**Всемирный форум для согласования  
правил в области транспортных средств**

**Соглашение 1958 года — Рассмотрение проекта  
поправок к действующим правилам****Предложение по дополнению 5 к поправкам серии 11  
к Правилам № 13 (Торможение транспортных средств  
большой грузоподъемности)****Представлено Рабочей группой по вопросам торможения и ходовой  
части<sup>1</sup>**

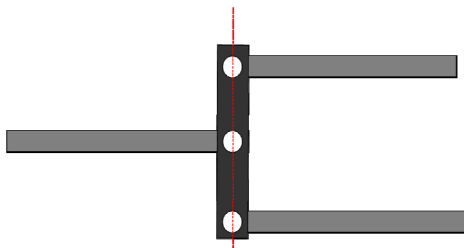
Включить новые пункты 8–8.1.2 следующего содержания:

- "8. ДИФФЕРЕНЦИАЛ СИЛ, ПРИЛАГАЕМЫХ СТОЯНОЧНЫМ ТОРМОЗОМ НА МОДЕЛИ УКЛОНА
- 8.1 Метод расчета
- 8.1.1 Пальцы компенсатора должны располагаться в одну линию с отпущенным рычагом стояночного тормоза.

Все пальцы компенсатора должны располагаться в одну линию

Могут использоваться альтернативные компоновки, если они обеспечивают равную напряженность в обоих задних тросах, даже если существуют различия в ходе между задними тросами.

- 8.1.2 Должны предоставляться детали рисунка, чтобы продемонстрировать, что сочленение компенсатора достаточно для обеспечения применения равного напряжения к каждому из задних тросов. Компенсатор должен иметь достаточную ширину, чтобы облегчить дифференциальный ход слева направо. Губы хомута также должны быть достаточно глубокими по сравнению с их шириной, чтобы убедиться, что они не будут препятствовать сочленению, когда компенсатор находится под углом.

Дифференциальный ход компенсатора ( $s_{cd}$ ) получают по формуле:

$$s_{cd} \geq 1,2 \cdot (S_{cr} - S_c')$$

"Рис. 5А. ТОРМОЗНАЯ СИСТЕМА С МЕХАНИЧЕСКИМ ПРИВОДОМ  
(см. пункт 2.3 настоящего приложения)

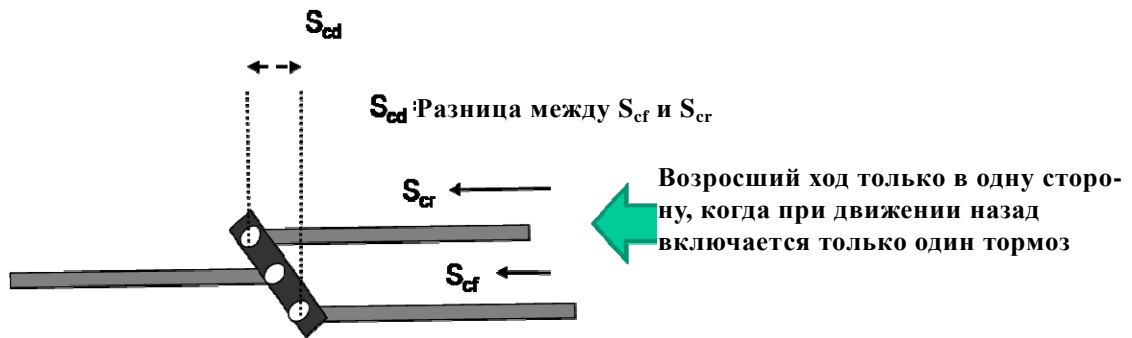
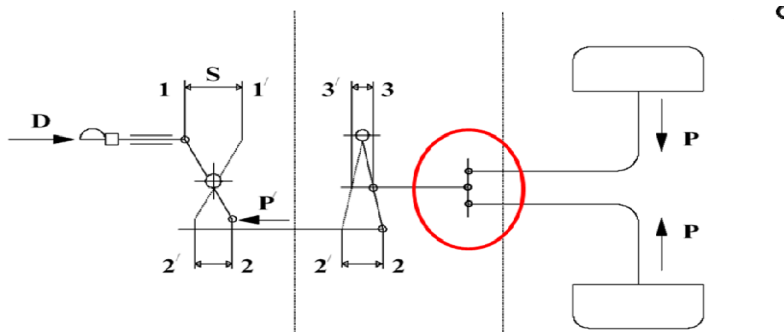
Приложение 12, добавление 1, включить новый рисунок 5А, следующего содержания:

**Конфигурация компенсатора обеспечивает равное напряжение в обоих задних тросах**
